VYSVĚTLENÍ ZADÁVACÍ DOKUMENTACE Č. 2

Název veřejné zakázky:	Rekonstrukce ulice Karla Čapka, Písek
Druh veřejné zakázky:	stavební práce
Druh zadávacího řízení:	Zjednodušené podlimitní řízení
Název zadavatele:	Město Písek
Sídlo zadavatele:	Velké náměstí 114/3, 397 19 Písek
IČO zadavatele:	00249998
Zastoupen:	Mgr. Eva Vanžurová, starostka
Adresa profilu zadavatele:	https://www.egordion.cz/nabidkaGORDION/profilPisek

SO 700 – Kontejnery

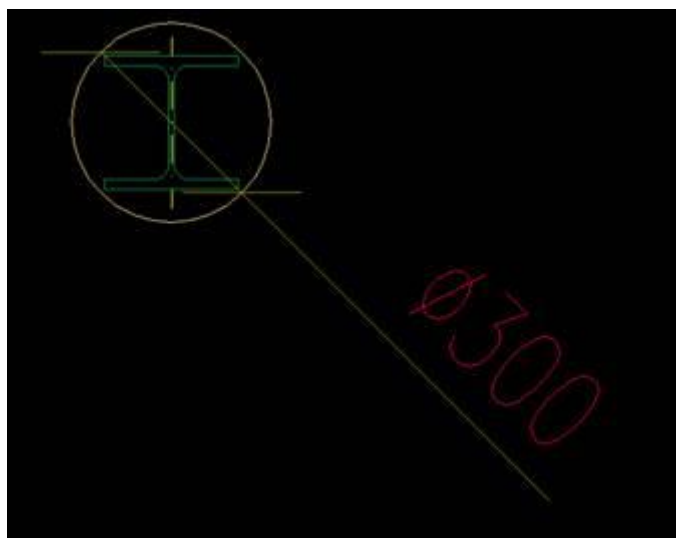
Speciální zakládání – záporové pažení

V zadávací PD je navržen způsob trvalého záporového pažení a dočasného záporového pažení stavební jámy.

HEB 200 nelze instalovat do vrtu prům 300 mm.

Do přírub zápor HEB 200 nelze instalovat pažiny tl 200 mm.

Trvalé kotvy DYWIDAG dl. 11 m pravděpodobně z prostorových důvodů nepůjdou ani do vrtů instalovat.

Po dočasném rozeprání stavební jámy pomocí dřevěných hranolů by téměř nebylo možno provádět jakékoliv stavební práce v prostoru stavební jámy – provádění výkopu, betonáž, výztuž....

Stejně tak navržená převázka kotev tvořena profily U 280 je v kolizi s předpokládanou výztuží ŽB vany, která ovšem není nijak blíže specifikována.

Zadavatel uvádí, že vývrt průměru 300 mm je pro HEB 200 možný.

Zadavatel uvádí, že pažiny jsou navrženy prefa desky tl. 80 mm.

Zadavatel uvádí, že kotvy je možno dělit a spojovat pomocí závitových spojek.

Zadavatel uvádí, že otvory mezi rozpěrami jsou velikosti cca 1,3 x 1,3m, pro pohyb osob a materiálu jsou dostatečné.

Zadavatel uvádí detail přechodu výztuže vany v místě převázky je v PD, výztuž vany je přesně specifikována ve výkrese, výkaz výztuže je jeho součástí.
